DODATOK č. 3

k ZMLUVE O DIELO zo dňa 31.05.2023

Stavba: „Výstavba štadióna „FUTBAL TATRAN ARENA v Prešove – I.časť“
ZoD: Zmluva o dielo zo dňa 31.05.2023, účinná od 01.06.2023

Zmenový list č. ZL011

Zmenový list č. ZL013

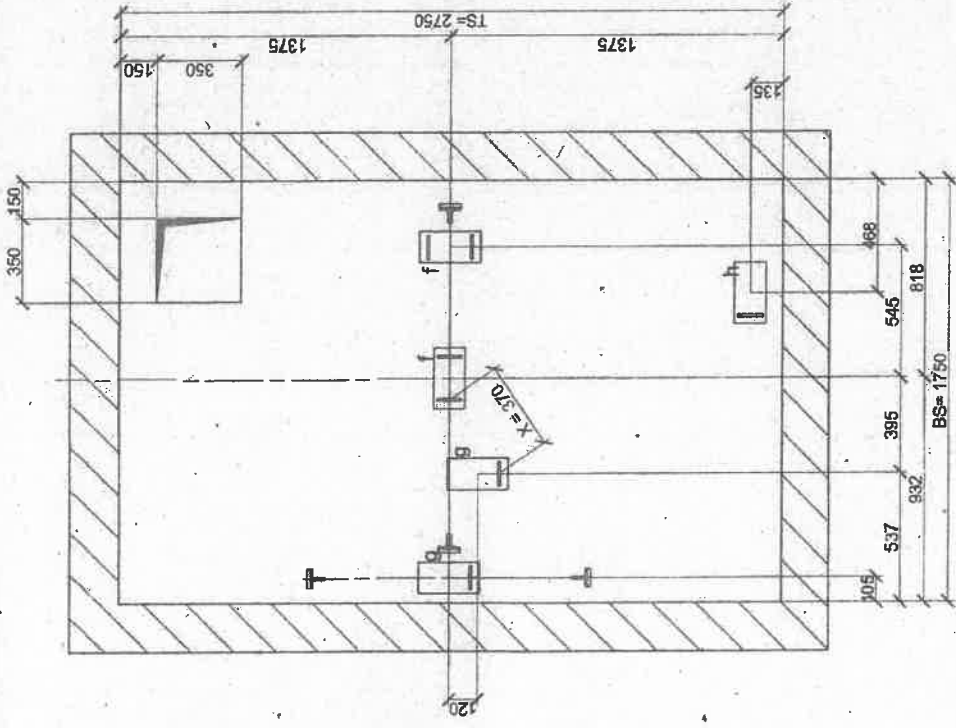
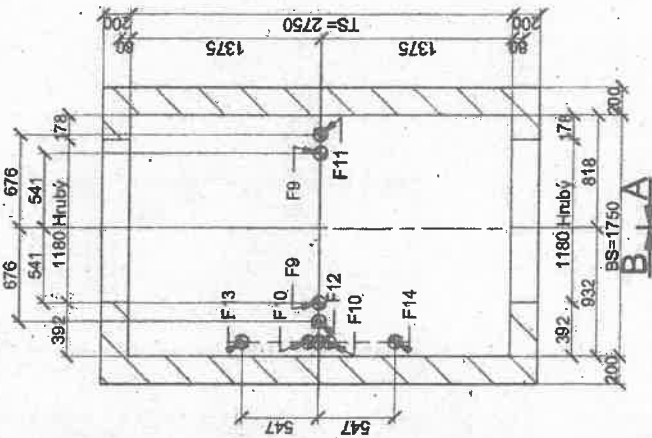
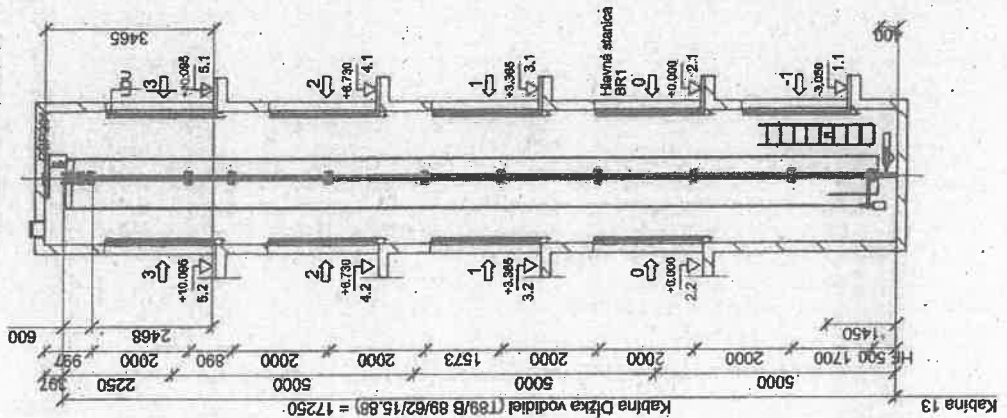
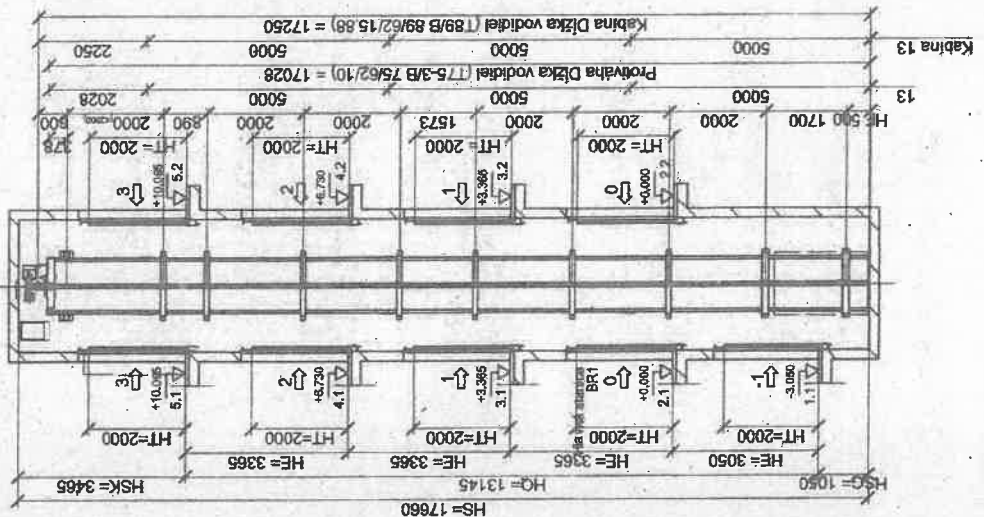
Na základe Smerníc SFZ 2023 a požadovaného kontrolovaného oddelenia prístupu novinárov, delegátov, VIP a kameramanov do rôznych priestorov vyplynula úprava výťahu V2. Rozsah úprav pozostáva z pridania stanice na 1. PP, zo zmeny výťahu z jednostranného na obojstranne priechodný, čo si vyžaduje pridanie druhých výťahových dverí, pridania šachtových dverí na každom podlaží, zmeny typu výťahu z S3300 na S5000, zmeny rozmeru výťahovej kabíny, únosnosti kabíny, požiarnej odolnosti, zmeny technológie na blokáciu dverí a komunikáciu výťahu s čítačkami kariet

Rozpočet zmenového listu č. ZL013	príloha 1
Technické parametre výťahu V2	príloha 2
Technologický výkres výťahu V2	príloha 3

TDI súhlasí s navrhovaným riešením úpravy výťahu V2 v ZL 013.

Objednávateľ súhlasí so zemnou uvedenou v predložennom Zmenovom liste ZL013.
Čo sa týka zmeny ceny diela vyvolanou touto zmenovou procedúrou, bude táto zmena vykonaná formou písomného dodatku v súlade s príslušnými právnymi predpismi na úseku verejného obstarávania.

OM_____

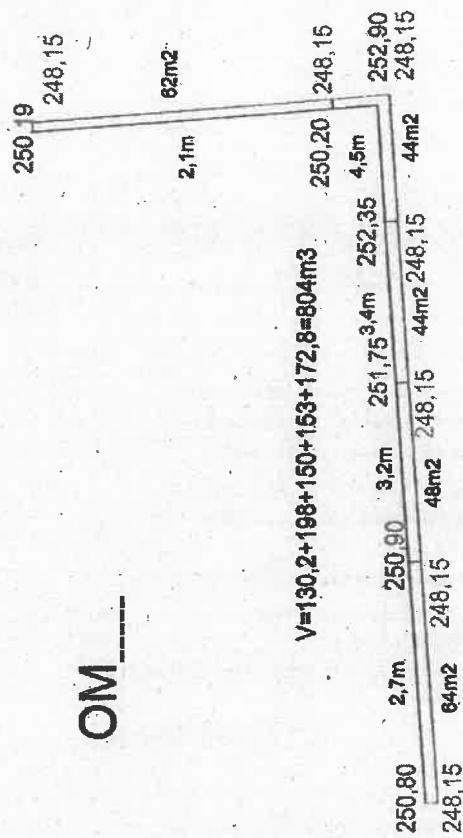
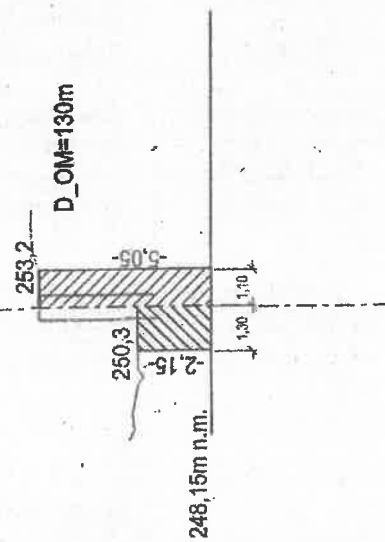
$$V=70.28+181.8+128+75.2+105=560m^3$$

$$V=2.15 \times 1.3 \times 130 + 5.05 \times 1.10 \times 130 = 1085m^3$$

ZÁPIS č.1

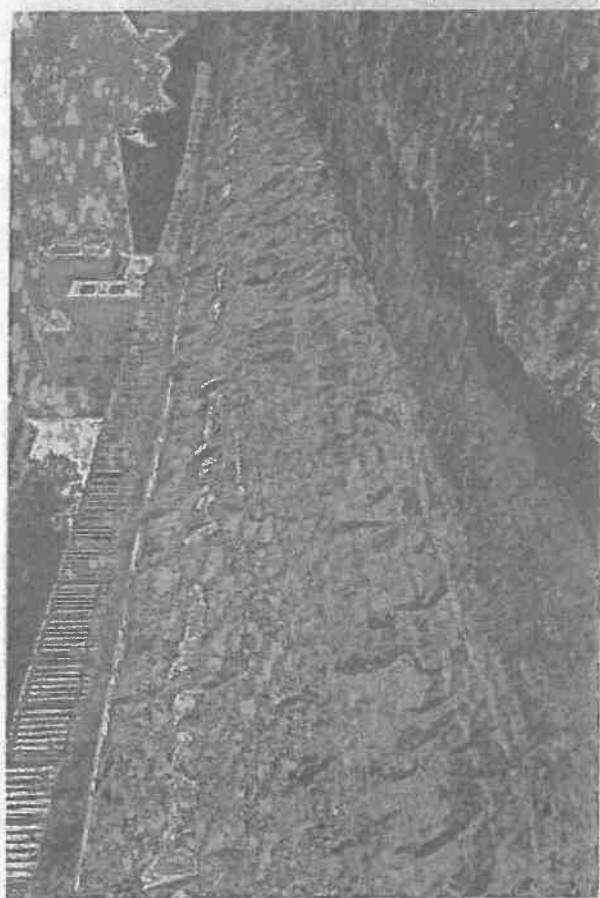
Na základe nájdených dvoch žb rúr, ku ktorým sa nikto nehlási, bol posúdený grav. oporný múr, časť OM-2-1 a 20.9.2023 doručené výkresy na stavbu v troch vyhotoveniach pre FTA, SD a GDS. Rozhodnutie FTA k nájdeným rúram bol, že tam ostávajú a upravuje sa OM. Situáciu na stavbe s OM-2-1 hodnotím ako „staticky vážnu“, kde hrozí zosuv!

Kedže vývoj udalostí nenasvedčuje rýchlemu zrealizovaniu prác na OM-2-1 (okrem reči) tak, aby nedošlo k deformácii žb rúr a následne časti svahu je nutné zrealizovať tieto opatrenia: prekrytie plachtami žb rúry od panelov z dôvodu zamedzenia stekaniu vody po rúre, následnému rozmočeniu zeminy pod rúrou a jej vypadnutiu! Po vypadnutí zeminy spod rúry s veľkou pravdepodobnosťou dôjde aj k spadnutiu žb rúr. Toto prekrytie je nutné zrealizovať dnes t.j. 22.9.2023 z dôvodu predpovede daždivého počasia na víkend. Taktiež je nutné zabezpečiť podopretie rúr stojkami min v úseku, kde je najviac vypadnutá zemina (viď foto v prílohe).

1. Zrealizovať štrkové lôžko fr.32-63 pod OM (recyklát resp. lomový kameň), ktorý musí byť zahutnený do zeminy v základovej škáre. Následná realizácia podkladného betónu.
2. Realizácia OM podľa dodanej dokumentácie. Zabezpečenie žb rúry počas prác vzperami pod každý spoj rúr: drevo 150x150, systémové oceľ. stojky Peri resp. Doka,...
